SERVICE INFO – INA 0054

Synlige forskjeller i remstrammeren 533 0086 30

Artikkel nr.: 533 0086 30

Figur 1: INA utforming med to M8x35 bolter

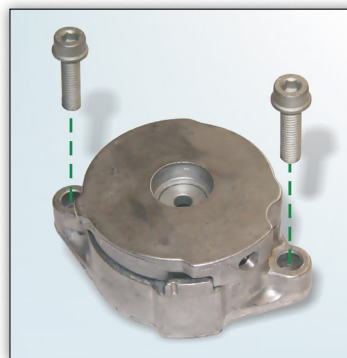
Boltene (M8x35) som leveres av Schaeffler Automotive Aftermarket må brukes på grunn av den større flenstykkelsen til remstrammeren 533 0086 30 (Bilde 1).

Ved utskifting av remstrammeren 533 0086 30, kan de viste versjonene installeres på kjøretøyet. Schaeffler Automotive Aftermarket tilbyr for tiden versjonen som vises i bilde 1.
